改善箇所説明図

警光灯

基準不適合発生箇所

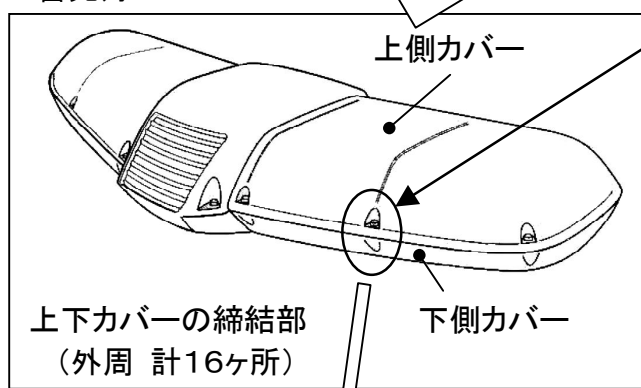
車両に架装した警光灯(社外品)の上下カバーの外周締結部(計16ヶ所)において、下側カバーの埋込ナット部に応力集中が発生しており、そこに走行振動や日射熱等の外的要因が加わることで亀裂が発生することがある。

そのため、そのままの状態で使用を続けると、締結部が損傷し、最悪の場合、上側カバーが脱落するおそれがある。
